Многоэтажный жилой дом ГП-72.107

Архитектурные решения

10101-ИДК23/86-АР/23-72.107-АР1

Разрешение	Обозначение	10101-ИДК23/86-АР/23-72.107-АР1
№ 57-25	Наименование объекта строительства	"Комплексная застройка территории, расположенной в границах улиц: Тобольский тракт-Обход города Тюмени (мкр. Губернаторский)" Второй этап

Фасад в осях 4-3

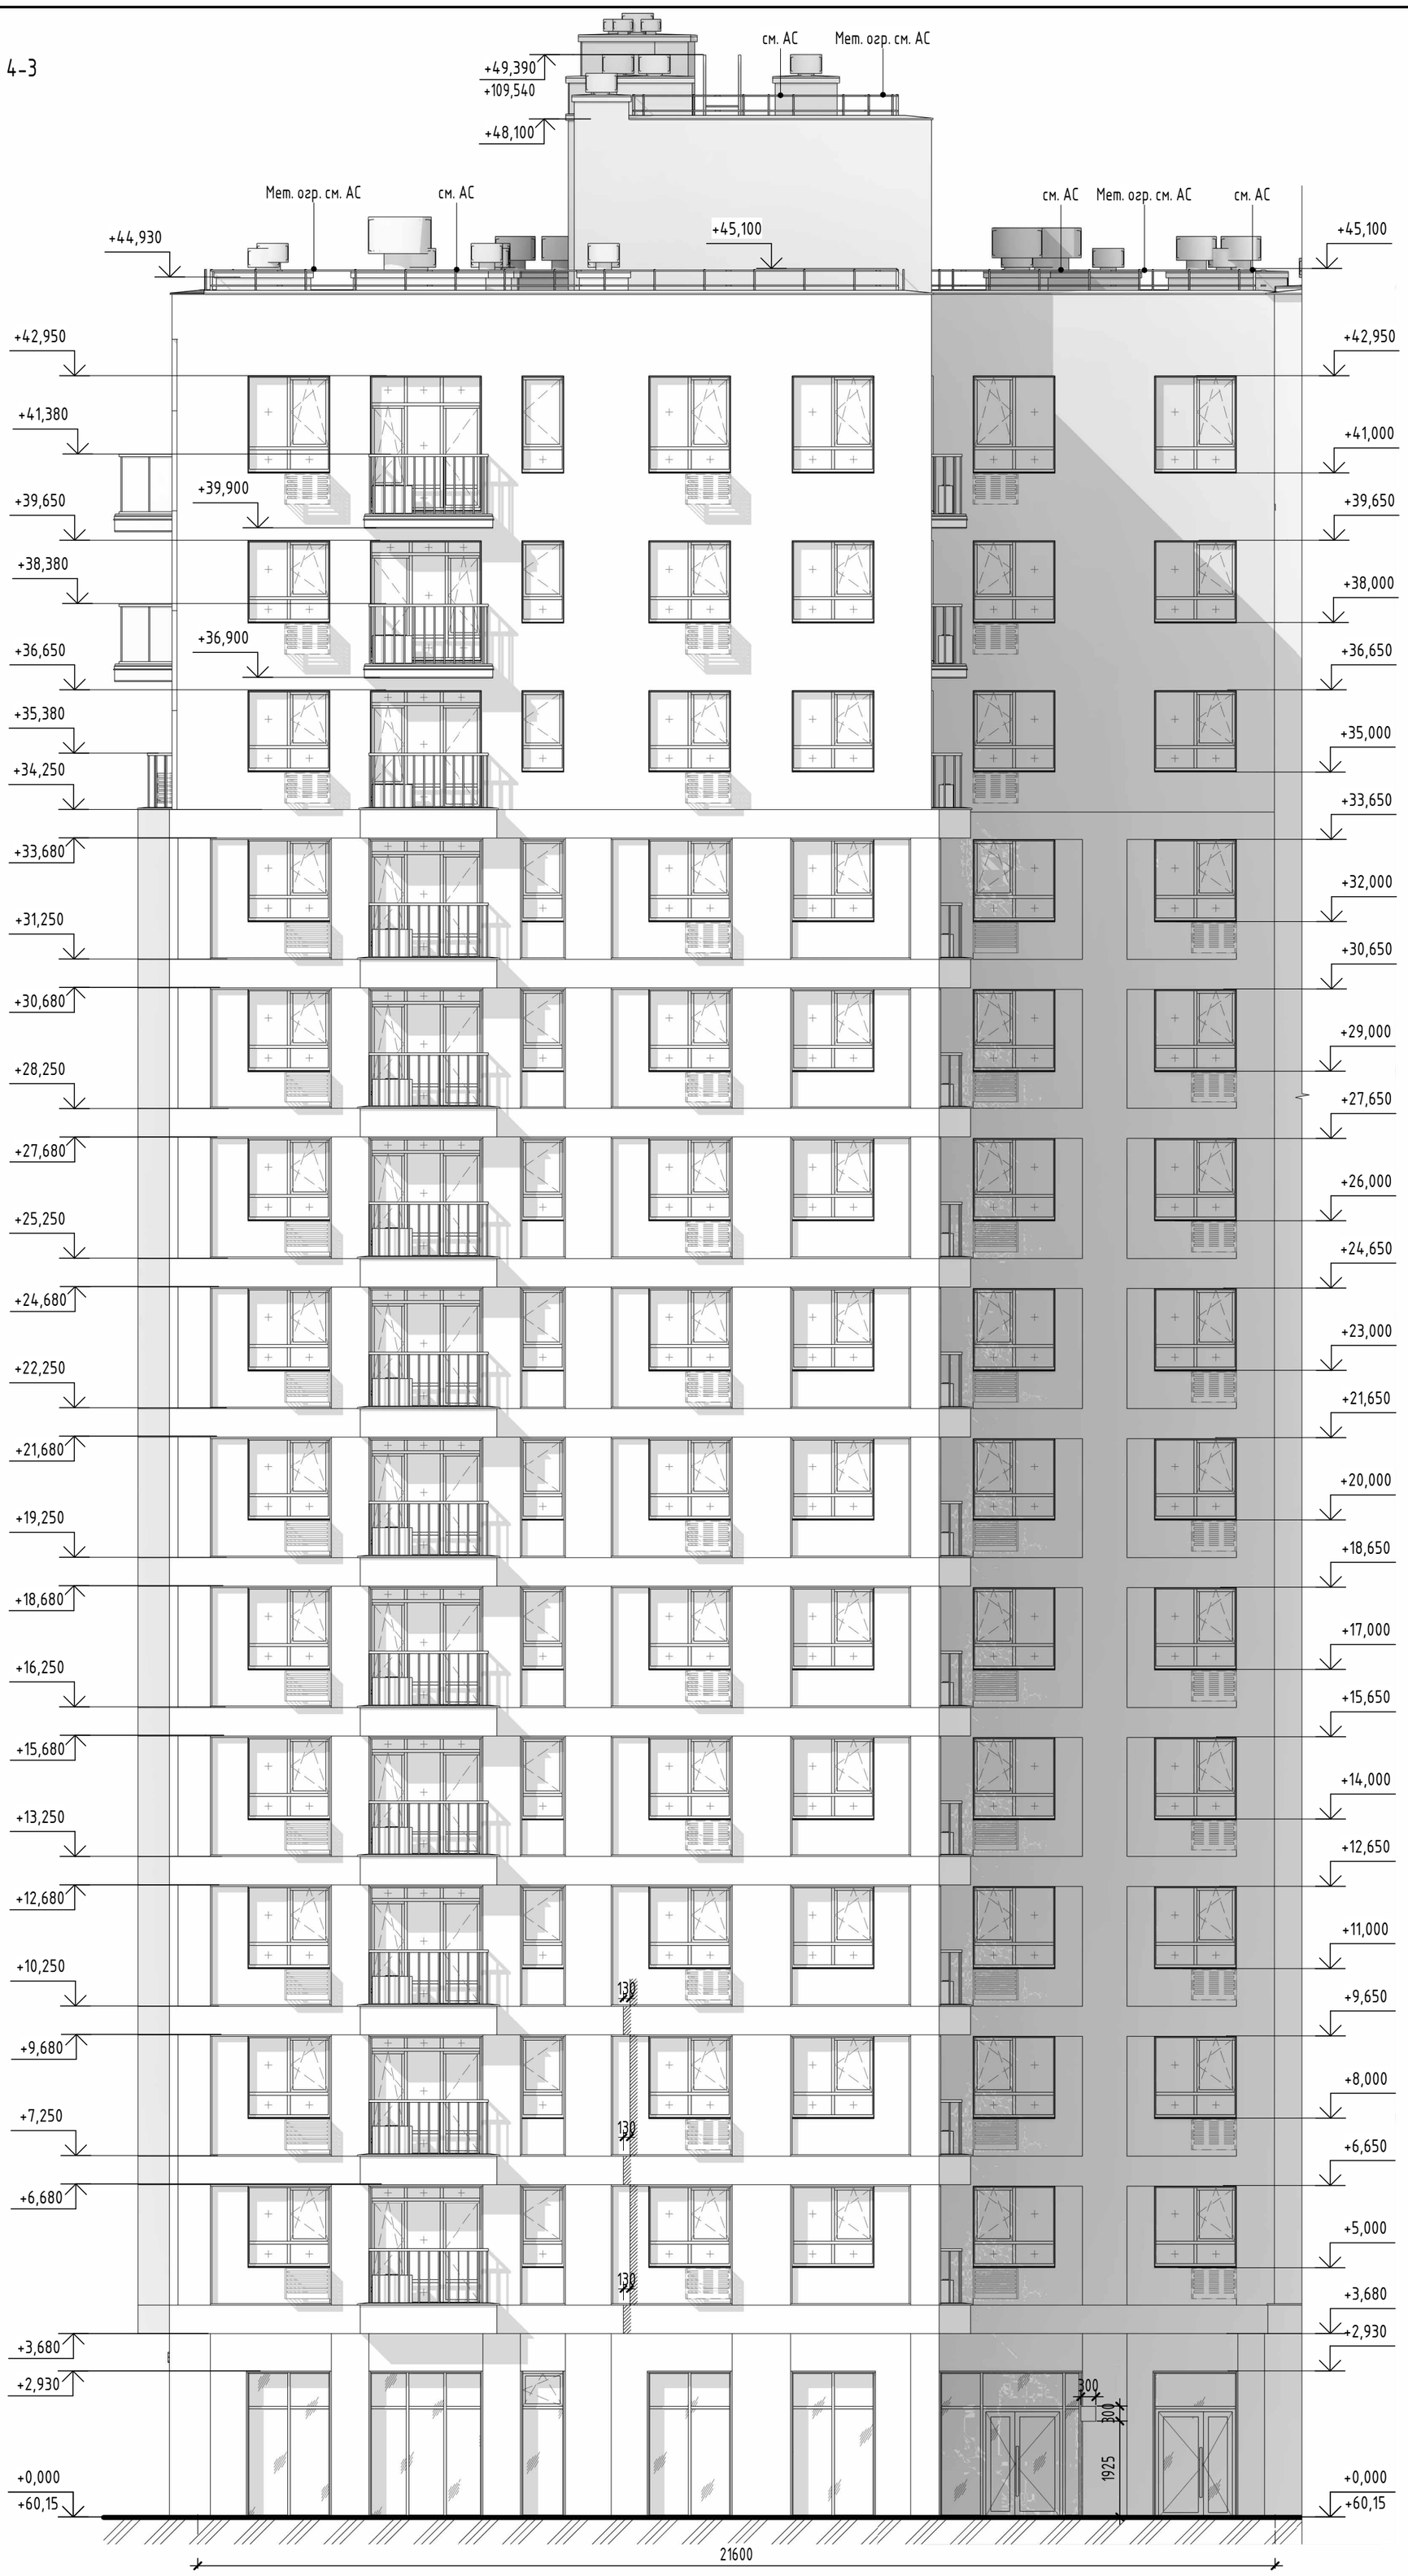
Изм.	Лист	Содержание изменения	Код	Примечение
1	1	Откорректированы ТЭПы. Внесено изменение в ведомость рабочих чертежей.	4	Изм.1 (Зам.)
	2	Откорректировано размещение дверей и способ их открывания.	1	Изм.1 (Зам.)
	3	Откорректирована конструкция витражей.	1	Изм.1 (Зам.)
	7	Лист с планом 13-14 этажа заменен на лист с планом 13 этажа	4	Изм.1 (Зам.)
	8	Добавлен лист с планом 14 этажа	4	Изм.1 (Нов.)
	9	Изменены габаритные размеры вентшахт.	1	Изм.1 (Зам.)
	11	Откорректирована конструкция и эскизы витражей.	1	Изм.1 (Зам.)
	18-20	Откорректирована конструкция витражей.	1	Изм.1 (Зам.)

Изм.	Лист	Содержание изменения	Код	Примечание
2	1	Внесены изменения в ведомость рабочих чертежей.	1	Изм.2 (Зам.)
	2-8	Откорректирована привязка перегородок.Изменена ширина окон ОК-9 и ОК-10	1	Изм.2 (Зам.)
	3	Отображены конструкции фальшпилонов в соответствии с АС. Откорректированы габариты вентфасада	1	Изм.2 (Зам.)
	9	Изменены габаритные размеры вентшахт и парапетов. Доавлен узел примыкания оконного блока.	1	Изм.2 (Зам.)
	12	Изменена ширина окон ОК-9 и ОК-10	1	Изм.2 (Зам.)
	13	Откорректированы габариты остекления дверей.	1	Изм.2 (Зам.)
	18, 19	Откорректированы оконные проемы.	1	Изм.2 (Зам.)

Изм.	Лист	Содержание изменения	Код	Примечание
4	1	Откорректировано примечание в ведомости рабочих чертежей. Откорректировано значение общей площади МОП в ТЭП	1	Изм.4 (Зам.)
	4-8,19,20	Откорректированы размеры, расстановка и материал декоративных элементов из минеральной ваты	3	Изм.4 (Зам.)
	3-8,18-21	Корзины разделены на типы в зависимости от подключения кондиционеров	3	Изм.4 (Зам.)
	10,18-21	Уменьшена высота вентиляционных шахт, показаны монолитные плиты покрытия шахт с дефлекторами	1	Изм.4 (Зам.)
	18-21	На фасадах показаны решётки приточных клапанов	3	Изм.4 (Зам.)
	18,21	Навесной вентилируемый фасад в уровне верхних этажей заменён на мокрый фасад	3	Изм.4 (Зам.)
	3-8,18-21	Изменены размеры корзин для кондиционеров	3	Изм.4 (Зам.)
	19	Изменена высота глухой части ограждения, металлическое ограждение увеличено по высоте	3	Изм.4 (Зам.)
	19	Откорректировано отображение отделки	4	Изм.4 (Зам.)
	11,20	Откорректирован витраж Вн-8	4	Изм.4 (Зам.)

18-21	На балконах показаны металлические отливы	3	Изм.4 (Зам.)
	18,20	Откорректированы пояса навесного вентилируемого фасада над первым этажом	4	Изм.4 (Зам.)
	9	Уточнены габаритные размеры вентиляционных шахт	1	Изм.4 (Зам.)
	18-21	По фасадам откорректированы профили	3	Изм.4 (Зам.)
	2,13	Откорректированы двери по категории пожарной безопасности между секциями	4	Изм.4 (Зам.)

Изм.	Лист	Содержание изменения	Код	Примечание
5	18-21	Откорректировано отображение навигации подъездов и вывесок коммерческих помещений	1	Изм.5 (Зам.)
	6-8	Откорректировано расположение наружных блоков кондиционеров на открытых балконах	4	Изм.5 (Зам.)
	4-8,10, 16-21,	Изменены архитектурные решения по устройству открытых балконов, включая корректировку высоты балконных ограждений	1	Изм.5 (Зам.)
	4-5,10	Кладка стен лоджий увеличена до 250 мм, на лоджиях исключены металлические ограждения	1	Изм.5 (Зам.)
	3-8,22	Откорректированы зашивки инженерных шахт, предусмотрено устройство лючков	1	Изм.5 (Зам.)
	22	Добавлен лист с фрагментами планов расположения лючков, разработана спецификация лючков	1	Изм.5 (Нов.)
	4-8	Исключено утепление лифтового холла	1	Изм.5 (Зам.)
	9,10	Откорректирована толщина утеплителя по внутренней стороне основного парапета кровли и парапета лестнично-лифтового узла	4	Изм.5 (Зам.)
